JOSE LLORED A CAMACHO & CO.

Re: PI.-GLAXO GROUP LIMITED.-Solicitud de Patente de Invención en Fase Nacional PCT para "ABASTECEDOR DE PRODUCTOS CONTENIDOS EN SAQUITOS".-Clase G07F 11/68.-Expediente número 09-078.488-

2. Con el fin de responder a las objeciones expuestas por el señor Examinador en su Concepto Técnico correspondiente al Oficio No. **00095**, en relación con la Claridad del Capítulo Reivindicatorio y la Novedad de la solicitud en estudio, me permito dirigir su atención a las siguientes modificaciones y argumentos técnicos por medio de los cuales se superan completamente dichas objeciones.

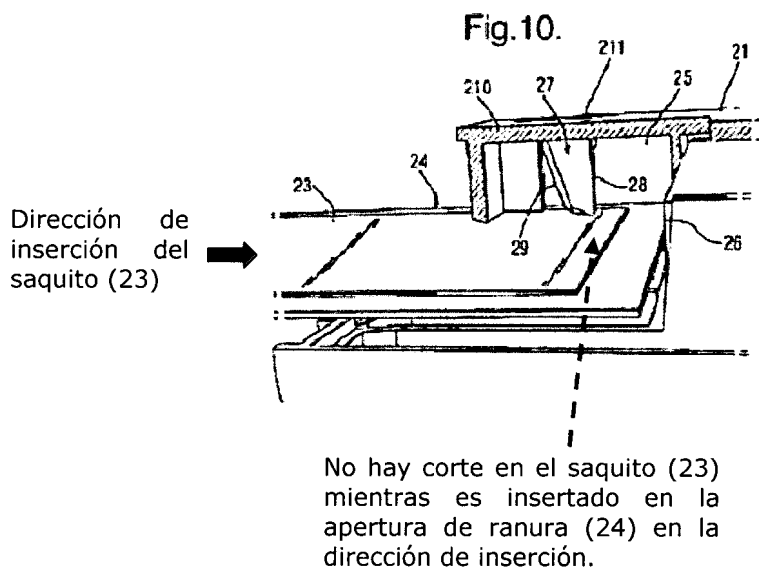
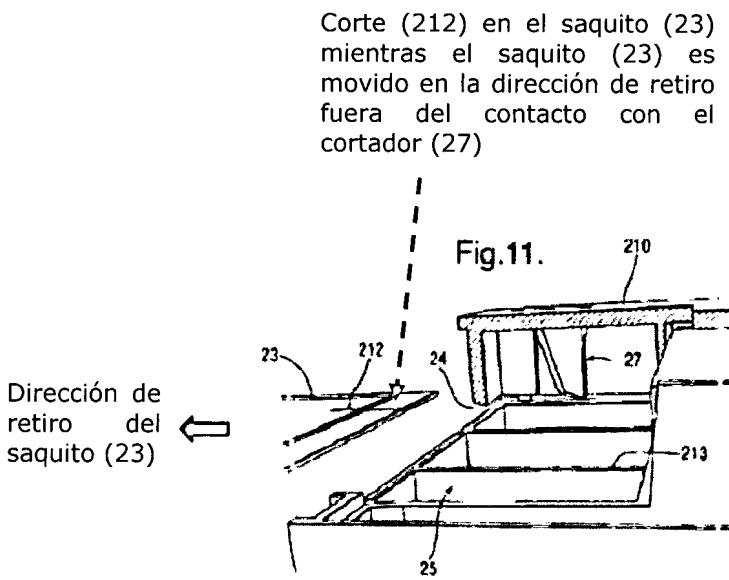
Con respecto a la presente solicitud, me permito señalar que en la reivindicación 1 ahora modificada **el cortador (19, 27) está configurado para cortar el saquito (11, 23) mientras el saquito (11, 23) es movido en la dirección de retiro fuera del contacto con el cortador (19, 27)**. Para resaltar esta característica técnica de la presente solicitud, a continuación me permito presentar las figuras 10 y 11 de la misma, en donde se muestra como el cortador está configurado para no cortar el saquito en la dirección de inserción (figura 10), sino para cortarlo en la dirección de retiro (figura 11):

Por lo tanto, **es a todas luces evidente que la materia de la reivindicación 1 ahora modificada es novedosa frente a las enseñanzas de D1 ya que el abastecedor de la presente solicitud en el que el cortador (19, 27) está configurado para cortar el saquito (11, 23) mientras el saquito (11, 23) es movido en la dirección de retiro fuera del contacto con el cortador (19, 27), no se encuentra revelado en D1; toda vez que D1 se refiere a un sistema de almacenamiento y corte en el que el cortador (60) está configurado para cortar el paquete (28) mientras el paquete (28) es movido en una dirección (41) que es perpendicular tanto a la dirección de inserción como a la dirección de retiro del paquete (28).**

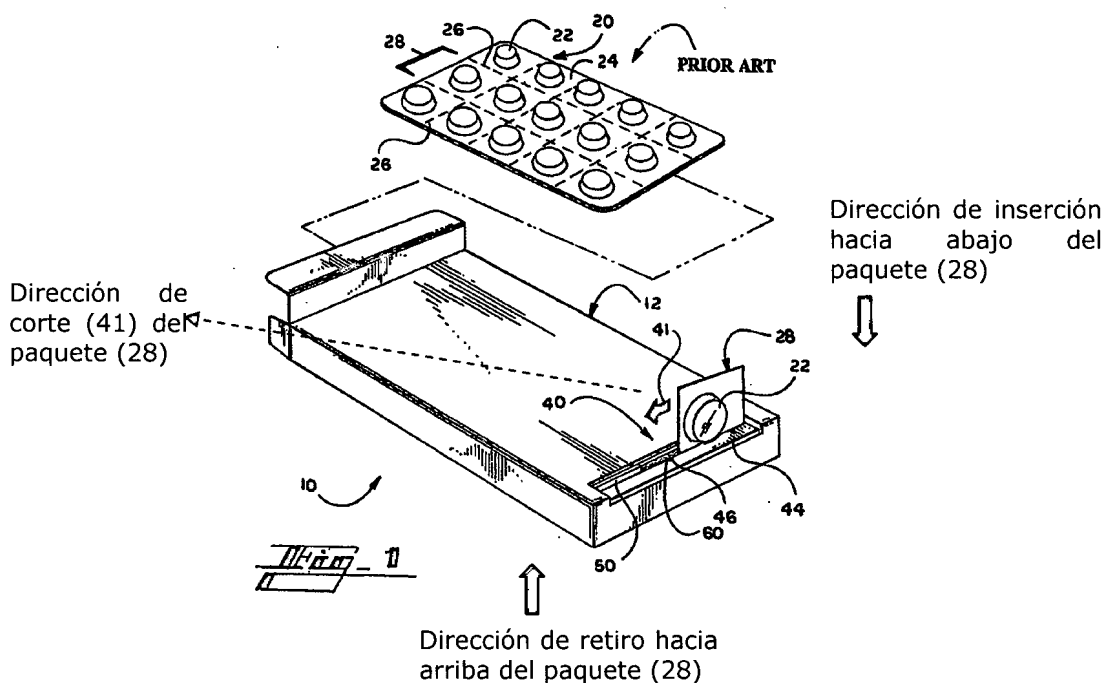
En contraste con las enseñanzas de la presente solicitud, la figura 1 del documento D1 muestra el sistema de almacenamiento y corte objeto de ese documento, en el que el paquete (28) es insertado en una dirección de inserción hacia abajo y es retirado en una dirección de retiro hacia arriba (opuesta a la dirección de inserción), en donde **el cortador está configurado de manera que el corte del paquete ocurre en la dirección de la flecha (41) que es perpendicular a las direcciones de inserción y retiro**, tal como se muestra a continuación:

En otras palabras, el documento D1 revela que el cortador (60) está dispuesto para que el paquete (28) sea cortado cuando se mueva a lo largo del canal (50) (ver párrafos [0009] y [0019] de D1) en una dirección (41) que, como se observa en la figura 1 de D1, **es perpendicular a las direcciones de inserción y retiro del paquete (28)**.
